Разрешение	Обозначение	03-2023-AP2
012-25	Наименование объекта строительства	"Многоквартирный дом поз. 12 со встроенными нежилыми помещениями расположенный в 32, 33 микрорайонах в г. Липецке на земельном участке с кадастровым номером 48:20:0043601:295"

Изм.	Лист	Содержание изменения	Код	Примечание
6	1	Скорректирована ведомость рабочих чертежей основного комплекта	4	
	47	Скорректирована ведомость проемов, удалены сечение л-л, узел 5	4	
	76	Скорректированы типы полов 2 и 6 и типы кровли	4	
	87-89	Откорректированы схемы светопрозрачных конструкций, спецификации.	4	
	98-101	Откорректированы фасады	4	
	3	Добавлен п.4 в указания по кладке внутренних стен и перегородок. Изменен п. 14 в общих данных	4	
	4	Откорректированы условные обозначения	4	
	20	Откорректировано толщина пластины ПЛ-1	4	
	26,36,39	Удалены сечение л-л и узел 5	4	
	51/1,67,68	Аннулированы	4	
	70,71	Откорректирована марка утеплителя	4	
	97	Откорректировано сечение а-а, добавлено примечание п.8.	4	
	102,103	Добавлены новые листы	4	
	85	Скорректированы объемы отделки помещений 18 и 19 этажей и отделки подвала	4	
	84	Скорректированы общие указания по отделке	4	
	81, 82	Убран подвесной потолок в лифтовом холле	4

Ведомость ра

Схема размещения металлических перемычек, стоек каркаса для перегородок из пазогребневых плит и наружных стен 19 этажа

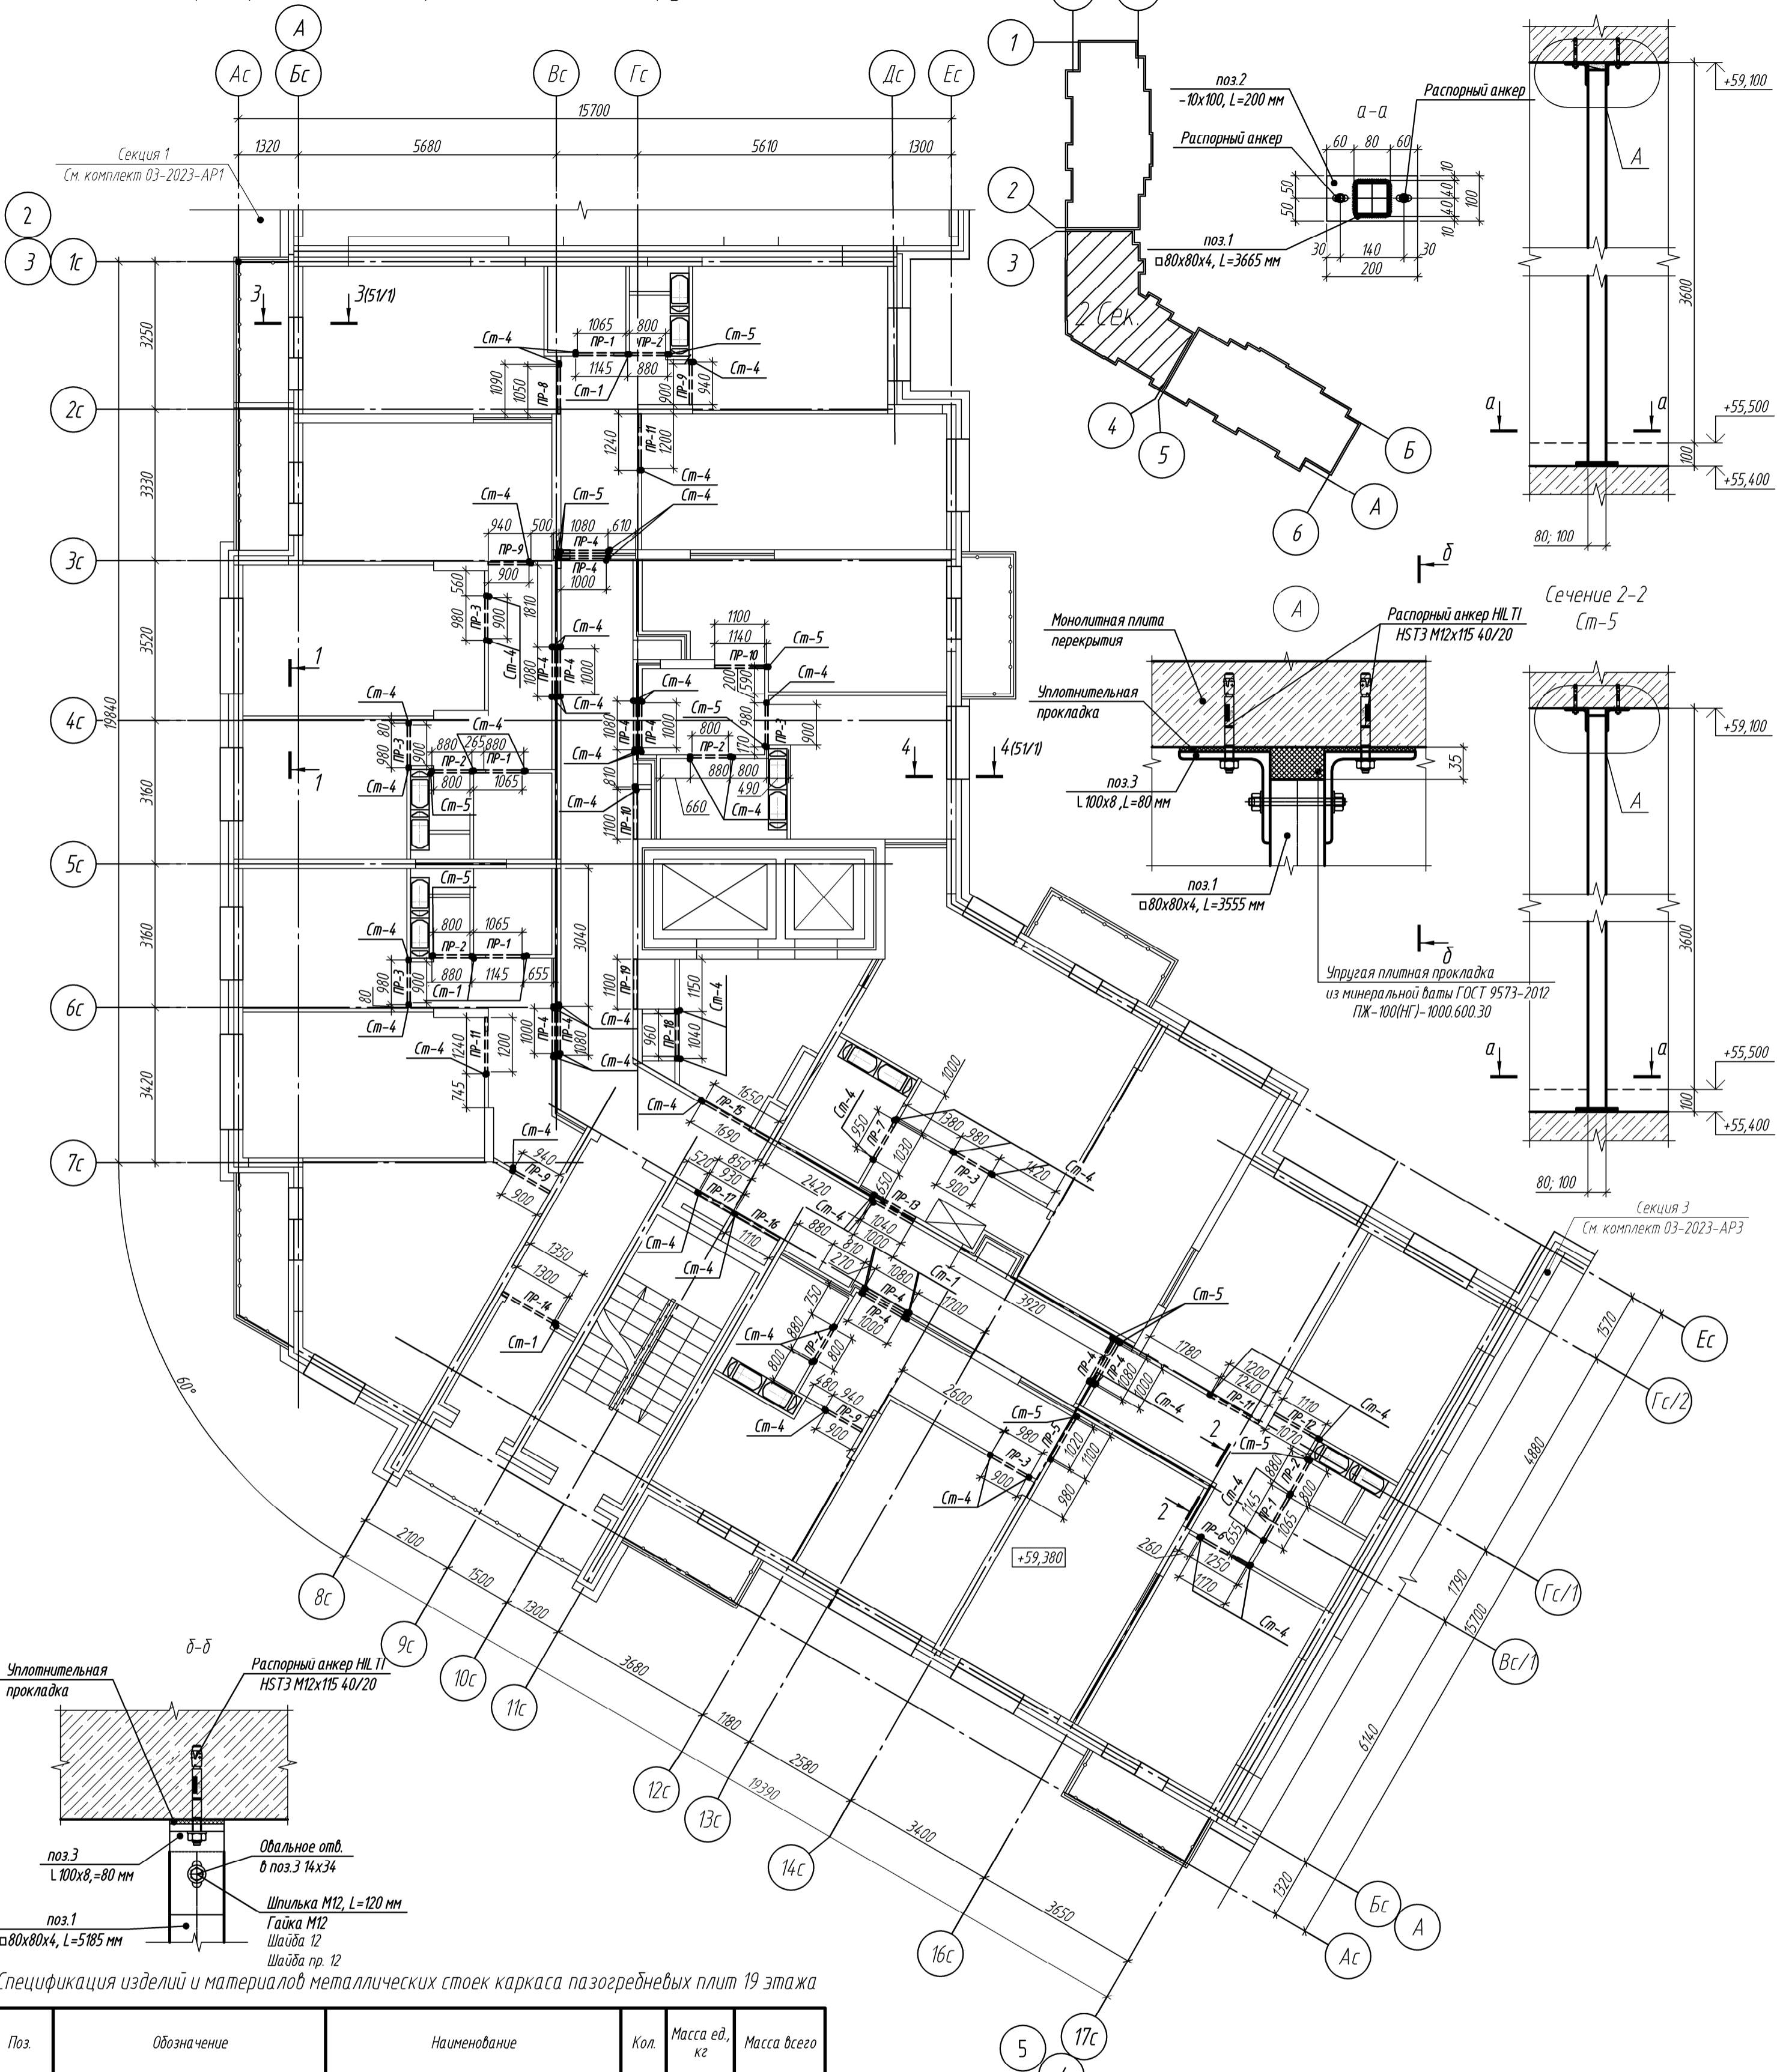
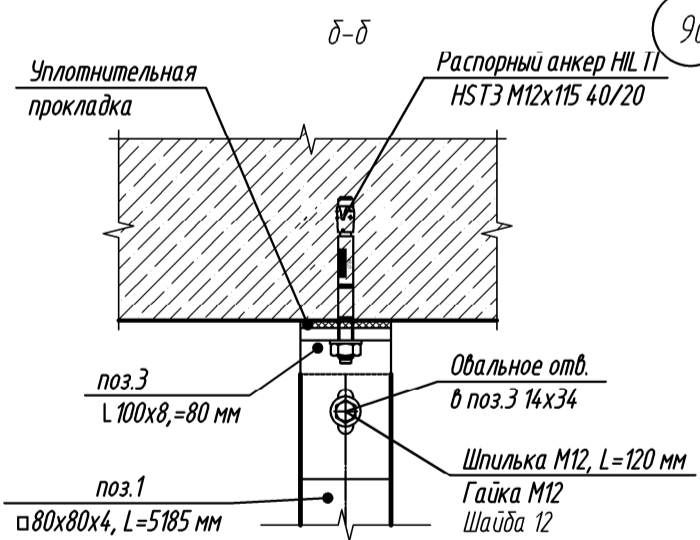
51	Убраны стойки Ст6 и Ст7, изменено количество стоек Ст4, Ст5	4	
	86	Изменены двери Д-12, Д-13	4
